COMMUNE DE PIERREFEU-DU-VAR

PLAN LOCAL D'URBANISME

PIECE N°1 NOTE DE PRESENTATION

REVISION ALLEGEE N°1

A droite, l'emprise de l'ER n°40 supprimé, à gauche, l'impasse Aramon (ER n°39 prolongé)

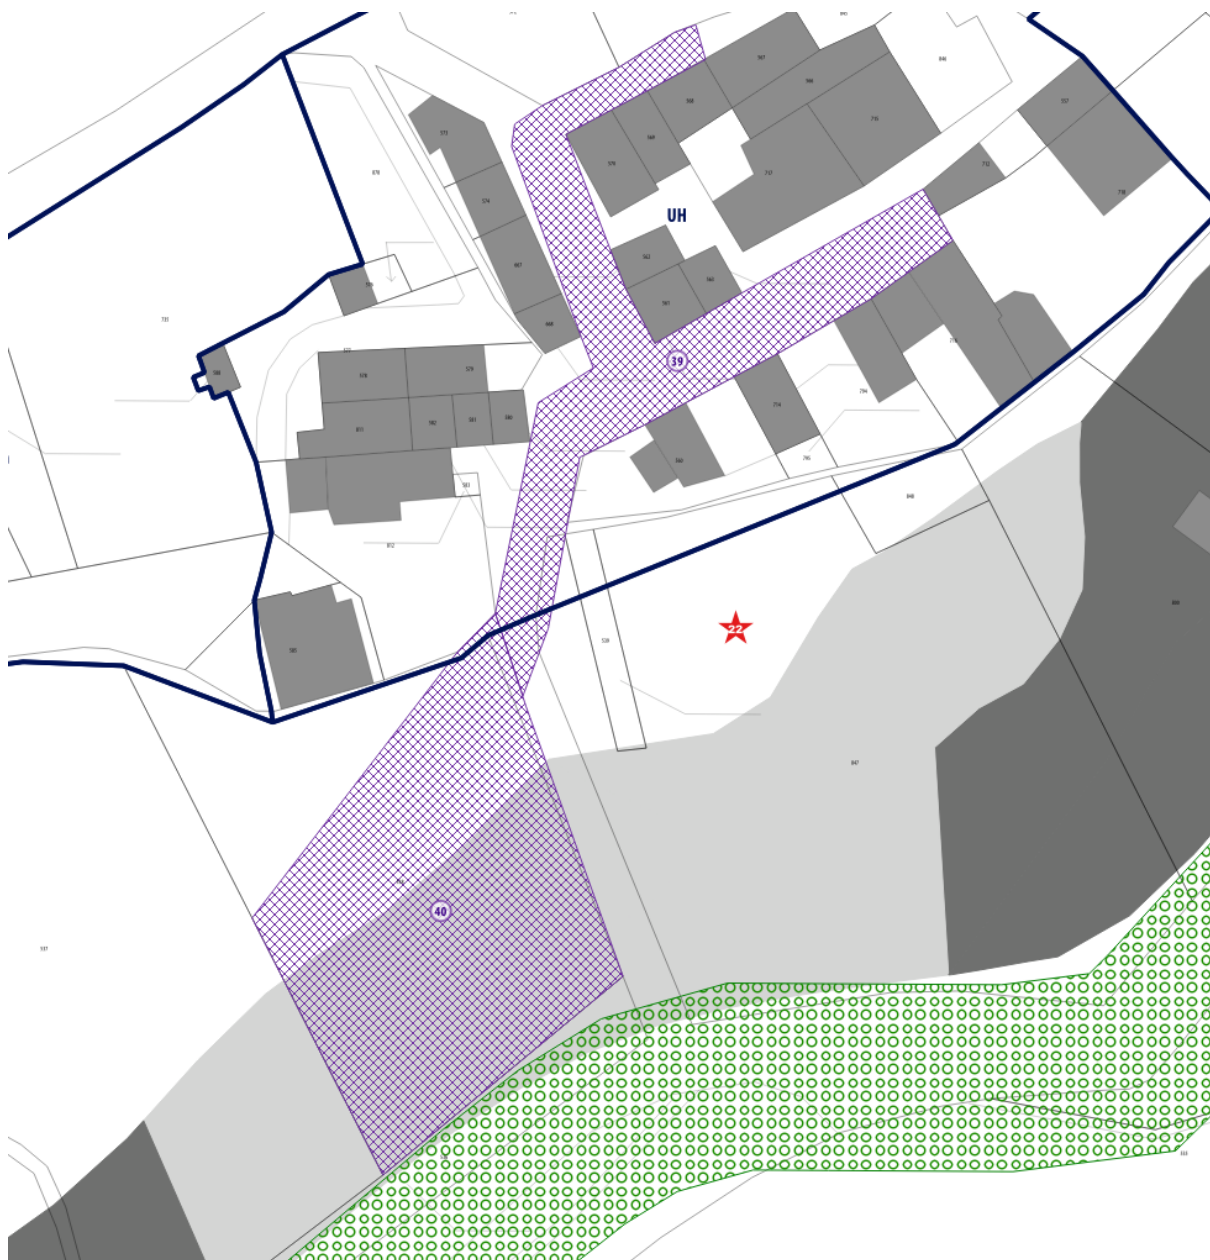
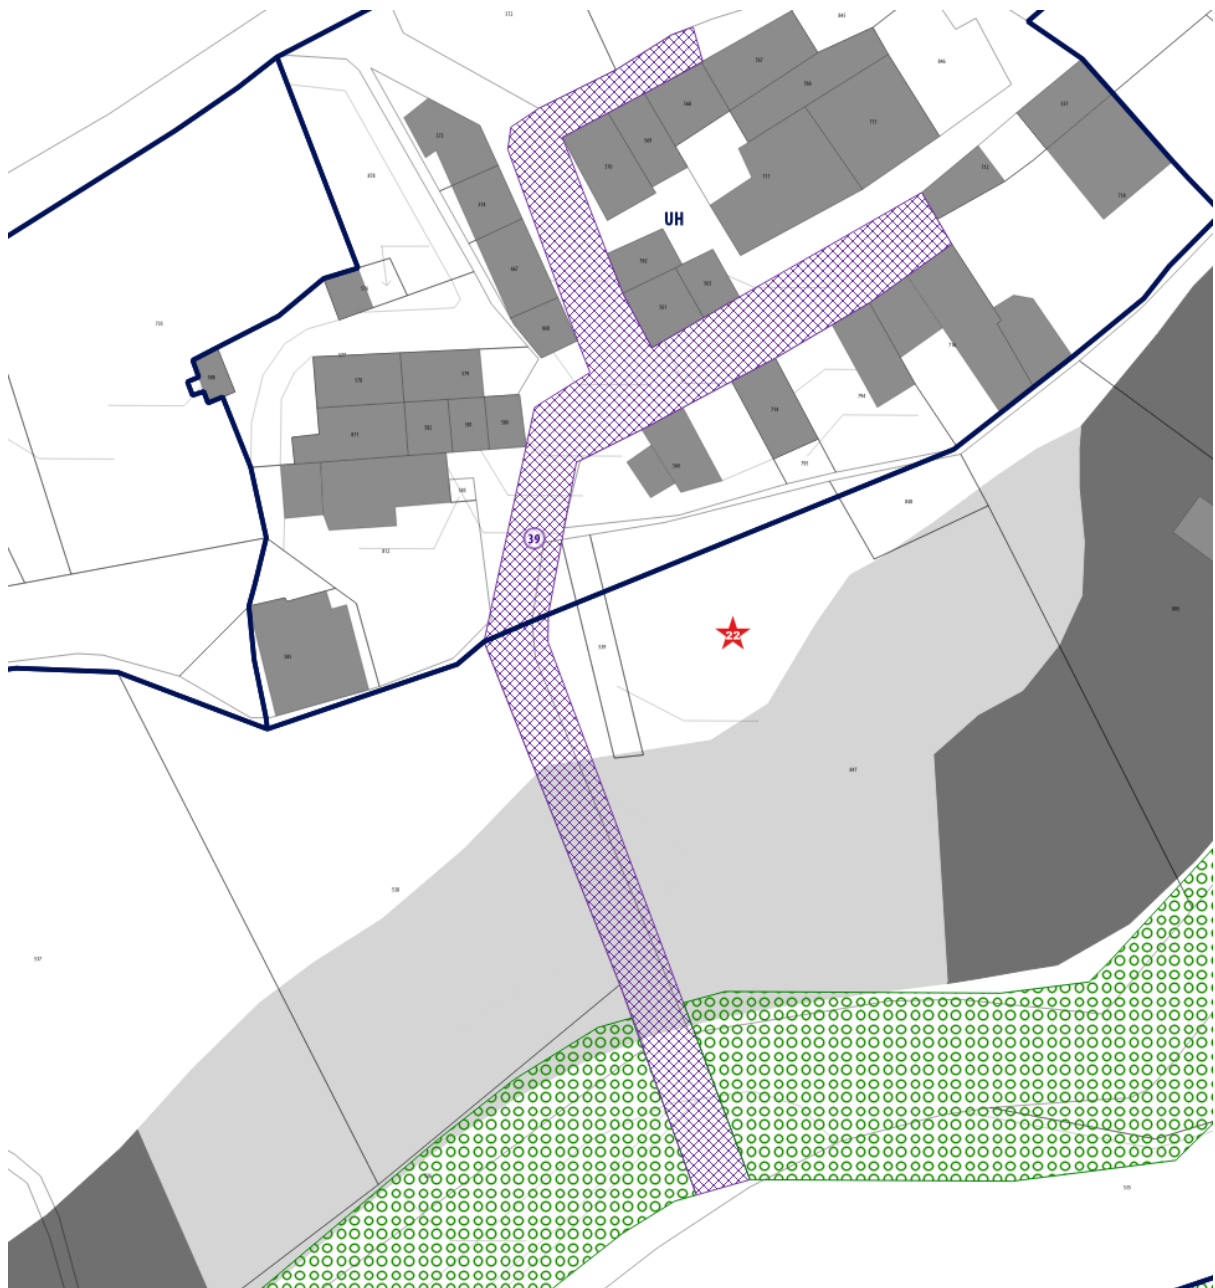
L'ER n°39, au bénéfice de la commune, est destiné à la pose de réseaux enterrés pour le hameau des Vidaux. Le tracé de cet ER est incomplet car il ne permet pas de se raccorder au réseau collectif d'EU. Il doit donc être prolongé en continuité Sud du hameau, sur l'emprise de l'impasse Aramon (d'une largeur variant de 4 à 6 mètres), jusqu'au chemin des Vidaux. Cette modification du tracé va permettre de se conformer au Schéma Directeur d'Assainissement des Eaux Usées (SDAEU réalisé par la commune en 2020. Cette conformité est plus amplement développée ci-après (cf. « suppression de l'ER n°40). Ce projet permet de répondre à la 5^{ème} orientation du PADD qui entend « *Poursuivre les actions visant à améliorer les performances du réseau collectif d'assainissement des eaux usées et compléter, le cas échéant, le raccordement de secteurs non encore couverts.* »

L'ER n°40, au bénéfice de la commune, est destiné à la réalisation d'une station d'épuration au hameau des Vidaux. Après analyse et au vu des conclusions du SDAEU, notamment son action n°15 « *Amélioration de la qualité des eaux du Réal Martin* », il apparaît que cet ER n'a plus lieu d'être dans la mesure où le scénario retenu par la commune diffère de celui initialement choisi pour raccorder le hameau au réseau public d'assainissement des EU. A ce titre, le scénario initial (2013) prévoyait la réalisation d'une microstation pour le hameau, suite à des dysfonctionnements épuratoires qui avaient été constatés sur une partie des hameaux pierrefeucains, dont celui des Vidaux. La nouvelle solution du SDAEU préconise désormais de raccorder l'ensemble des habitations concernées au réseau collectif de Pierrefeu-village afin d'éliminer les ouvrages hydrauliques en zone inondable, ce qui est le cas du hameau des Vidaux, une large partie de l'ER n°40 étant située dans une zone soumise à l'aléa inondation. De même, ce nouveau scénario a décidé de supprimer les rejets directs d'eaux usées non traités dans le Réal Martin, permettant ainsi d'améliorer sa qualité des eaux et de mieux protéger la biodiversité.

L'ER n°48 supprimé, bénéficiant d'une implantation moins valorisante

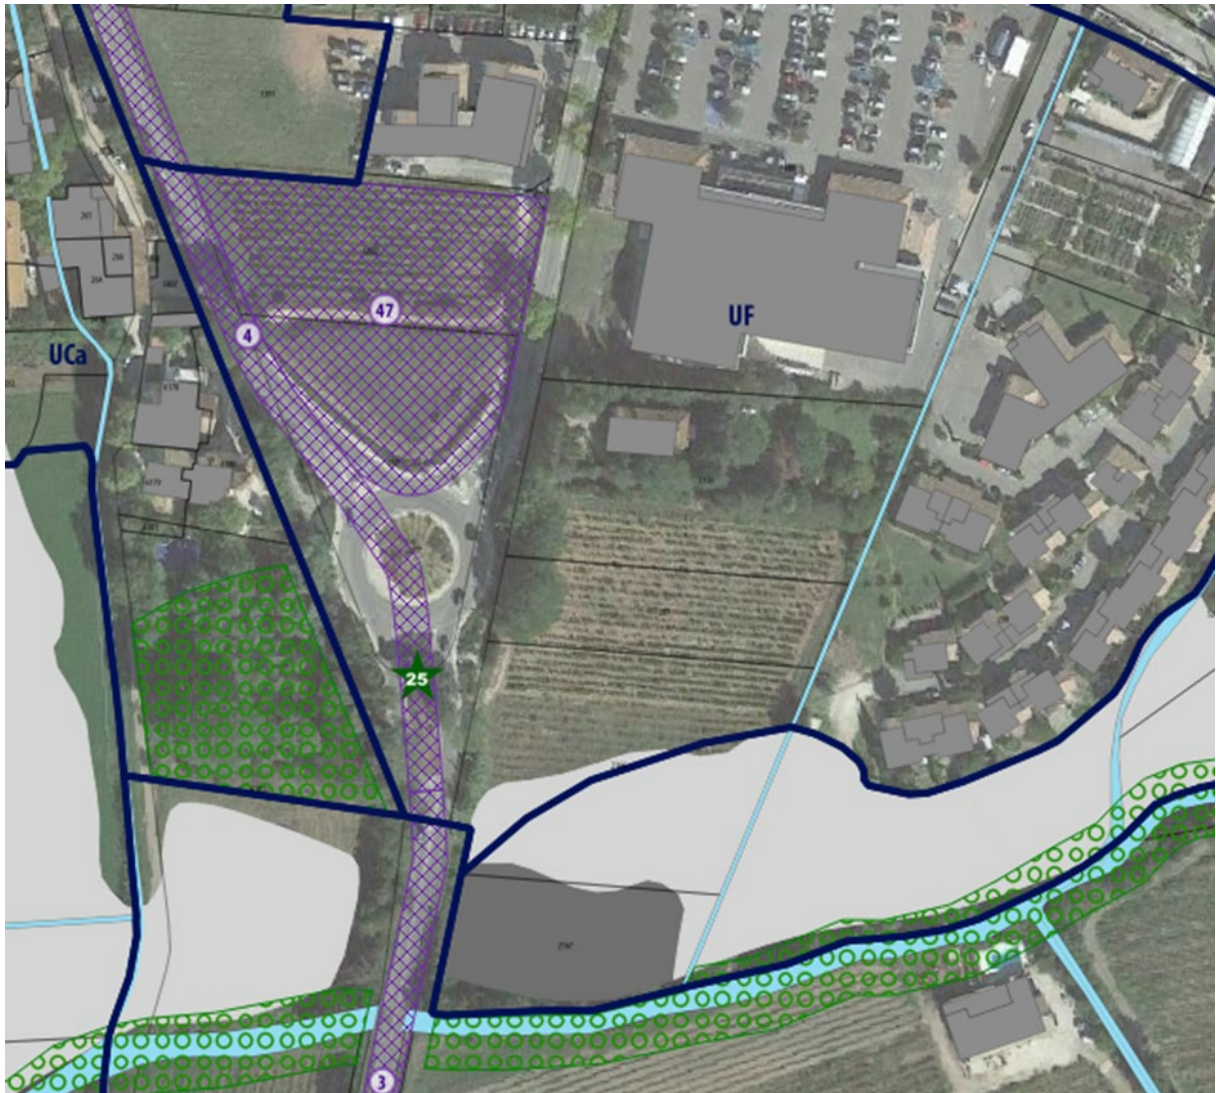
La suppression de l'ER n°48 a fait l'objet d'une délibération du Conseil Municipal en date du 10/12/2020, actant cette suppression et qu'à ce titre, les planches graphiques n° 4b et 4^e, de même que la liste des ER (pièce n°4bis) du PLU, devaient être modifiées. Cette suppression va permettre de mettre en application vis-à-vis de la 7^{ème} orientation du PADD qui entend « Favoriser un développement urbain équilibré », notamment en prévoyant « une constructibilité préférentielle le long des principaux axes de circulation », en l'occurrence en frange Est de la RD12 et à proximité directe de la RD412, une partie importante du foncier concerné (au Nord) étant, en outre, non soumis à un aléa d'inondation.
